PL/ - 22.08.11
ICPE
GIDIC 64-00001-P1

Objet : Société ALUMINIUM PECHINEY Groupe Rio Tinto Alcan à GARDANNE
Modification des installations de combustion

RAPPORT DE L'INSPECTEUR DES INSTALLATIONS CLASSEES

Plan de situation

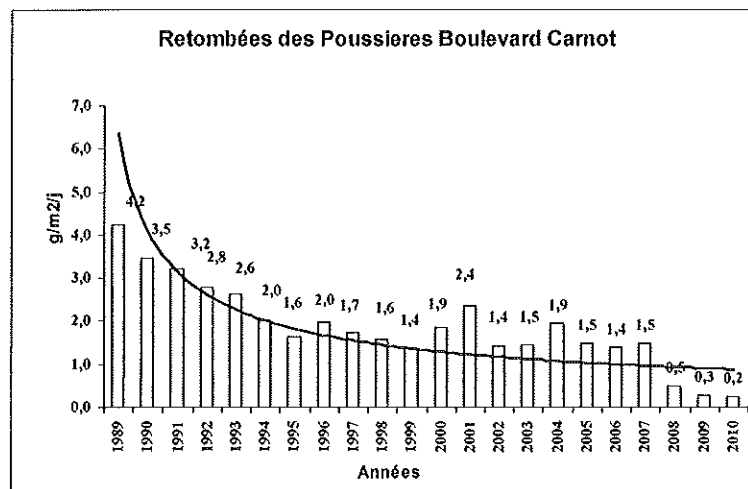
Le plan d'ensemble joint en annexe permet de situer les 3 nouvelles chaudières qui seront implantées au cœur de l'usine, en extérieur et sur une dalle béton. Un auvent sera construit au dessus des brûleurs.

La cheminée, d'une hauteur de 40 mètres, est commune aux 3 chaudières et se trouvera à 50 m des 2 autres cheminées déjà existantes de 80 m chacune. Sa hauteur sera donc compensée par la présence de cheminées déjà existantes à proximité de l'installation.
